**Avis délibéré de la mission régionale d'autorité environnementale
sur le parc agrivoltaïque au sol porté par la société Corfu Solaire
sur la commune de Marclopt (42)**

Avis n° 2025-ARA-AP-1930

Avis délibéré le 16 septembre 2025

Figure 4: Plan du projet (source : étude d'impact)

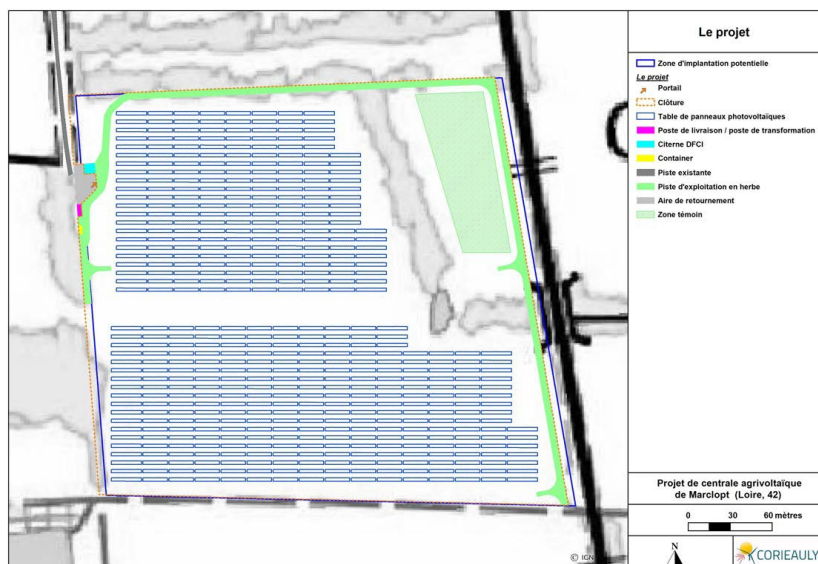
Le raccordement pressenti concerne le poste source de Montrond-les-Bains, par l'intermédiaire d'une ligne HTA située à 600 m du projet. Le tracé du raccordement devrait suivre une voirie de desserte agricole (Cf. p. 213 de l'étude d'impact).

Le raccordement de la centrale photovoltaïque au réseau électrique national n'est pas décrit précisément, pas plus que les travaux éventuels (renforcement par exemple, la capacité résiduelle du poste source au titre du S3REnR n'étant pas mentionnée) concernant le poste source. Ses incidences environnementales ne font pas l'objet d'une analyse approfondie. Faisant partie du projet, ses caractéristiques et son tracé doivent être présentés et ses incidences évaluées de manière précise, ainsi que tous éventuels renforcements de poste de transformation et de lignes haute tension, même s'ils relèvent d'une autre maîtrise d'ouvrage et d'un calendrier différent. Ce n'est pas le cas dans le dossier fourni qui doit l'inclure dès ce stade.

L'Autorité environnementale recommande de décrire précisément et d'inclure explicitement dans le périmètre du projet et donc de l'étude d'impact, le raccordement au réseau électrique, fonctionnellement lié au parc photovoltaïque, et les éventuels nécessaires renforcements du réseau électrique national associés et de présenter les mesures prises pour les éviter, les réduire et si besoin les compenser.
